Assunto: Resposta ao ofício nº 161/2021 – Providências acerca de Problemas estruturais da Creche Central - Escola Municipal de Educação Infantil Meu Pequeno Lar

RELATÓRIO TÉCNICO

REF: Informações da Creche Central.

Segue abaixo imagens do serviços:

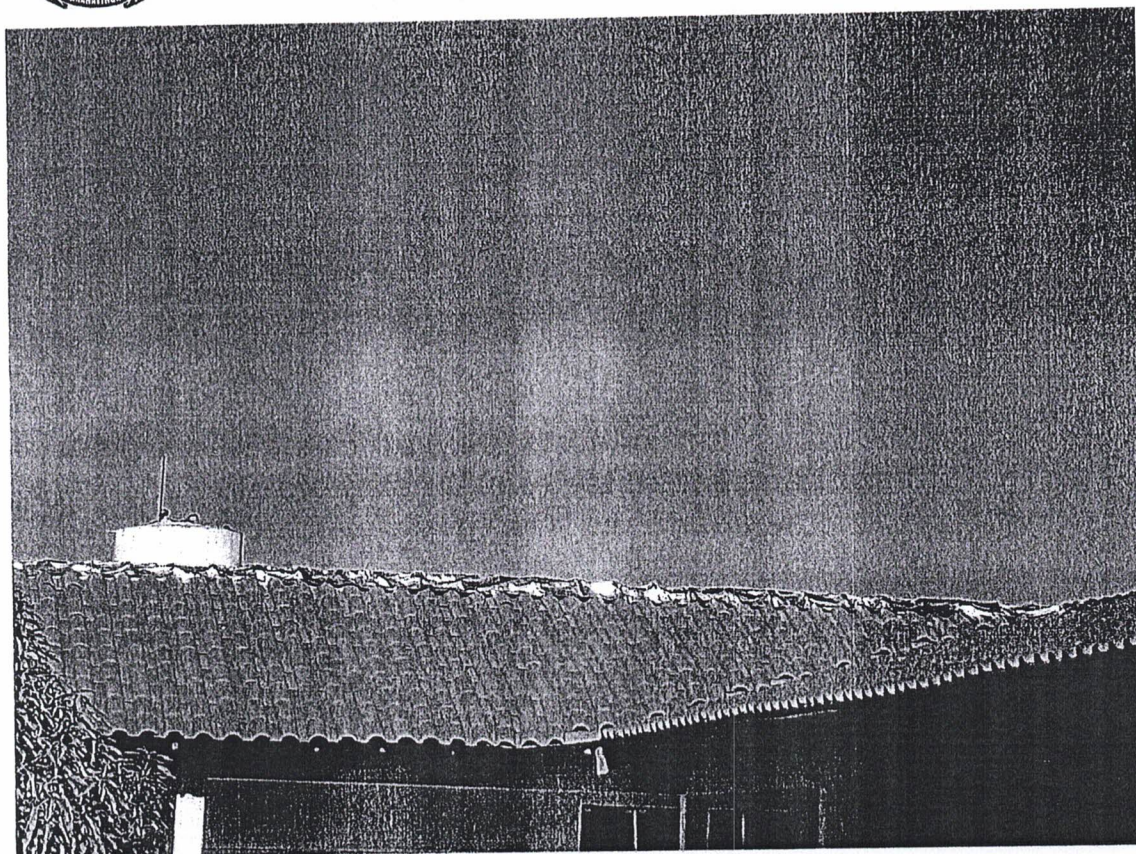
Venho através desse relatório informar que a prefeitura municipal fez a correção da infiltração de água na cumeeira com a solução mais viável e eficaz utilizando manta asfáltica, e com isso logo se elimina os outros problemas como: umidade no forro de gesso, curtos na parte elétrica e infiltrações de águas nas paredes. Logo que a empresa responsável pela obra foi notificada referente aos problemas e causados devido a essa patologia e outros, não se teve resposta da mesma até o momento, sendo assim aguardamos para que venham esclarecer o motivo da não resposta e das patologias apresentadas na obra, o descumprimento e a omissão de resposta da notificação poderá causar multas e penalizações na empresa de acordo com o contrato 69/2018 firmado com a prefeitura.
